**“Comité de rehabilitación de la Línea 12 del STC”**

**NOTA TÉCNICA No. 3**

**Recomendaciones para la sustitución del material granular  
presente en el proyecto de ICA**

Elaborada para:  
Secretaría de Obras y Servicios

Figura 2. Esquema del mejoramiento propuesto (Unidades en metros).

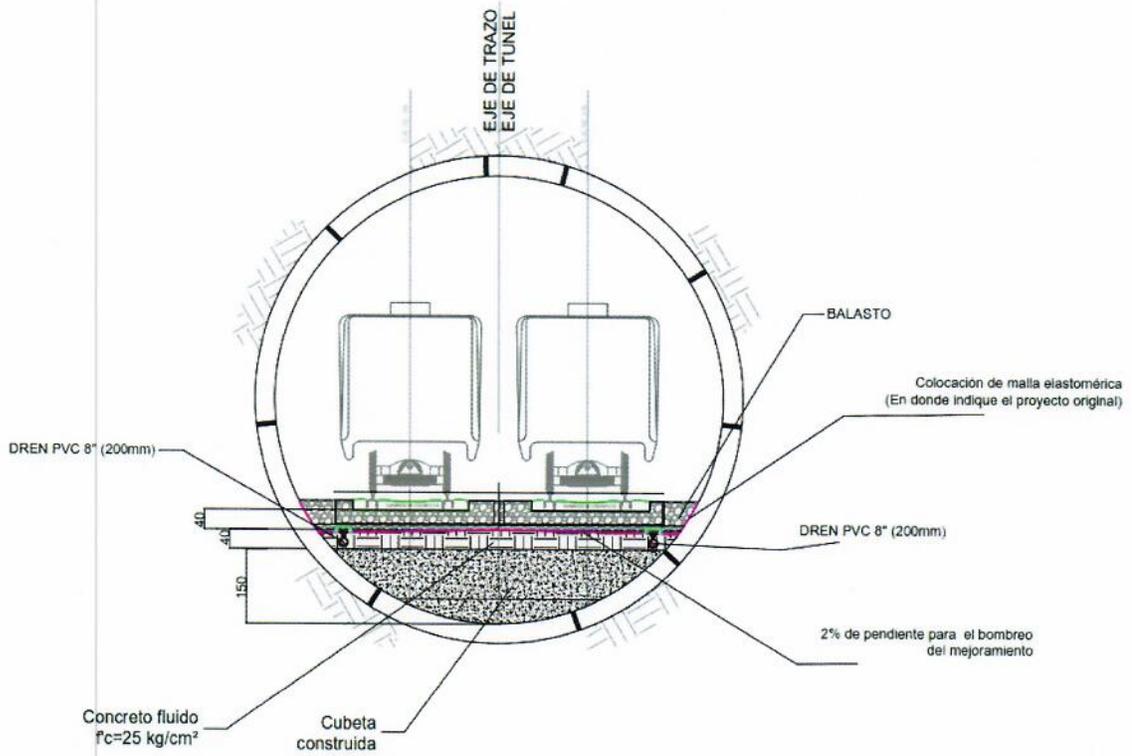
En esta nota técnica se presentan los comentarios y recomendaciones, relacionados con la sustitución del del material granular que conforma la base del balasto. Con base en la información recabada mediante diversas visitas técnicas realizadas al tramo subterráneo, y mediante una serie de 16 calas realizadas sobre el balasto, se ha podido constatar la presencia de material tipo base ubicado entre el balasto y la cubeta del túnel. Este material tipo base fue diseñado para soportar una carga actuante de  $2 \text{ kg/cm}^2$ , según el documento **PMDF-11-MS-612000-III-0311-05467-M-00**. Para corroborar el diseño realizado por ICA, fueron calculadas las presiones actuantes a una profundidad promedio de 40 cm, con lo cual se determinó que este material tipo base se encuentra sometido a un esfuerzo de  $2.5 \text{ kg/cm}^2$ , (sin considerar los efectos dinámicos por la circulación del tren). Debido a lo anterior, y para garantizar un comportamiento adecuado del sistema de rodamiento del tren, es recomendable sustituir el material tipo base por un concreto pobre con  $f'c=25 \text{ kg/cm}^2$ . En la Figura 1 se presenta la grafica de esfuerzos estimados a diferentes profundidades, considerando un tren que descarga 15 toneladas por eje. En la Figura 2 se presenta un esquema con la configuración de la solución propuesta. El detalle de los cálculos realizados, y de las calas llevadas a cabo, se presentan en la Nota Técnica No.1 "Revisión del documento PMDF-11-MS-612000-III-0311-05467-M-00 "Memoria de cálculo del relleno con material tipo base en la cubeta del túnel con dovelas de la Línea 12 del metro". Para la colocación del concreto fluido que sustituirá el material tipo base, es necesario colocar tres lechos de malla electro soldada @ 10 cm, el tipo de malla recomendado es 6x6 calibre 10. Además, será necesario dejar juntas de colado cada 10 m lineales. Estas juntas de colado deberán ser transversales aleje del túnel.
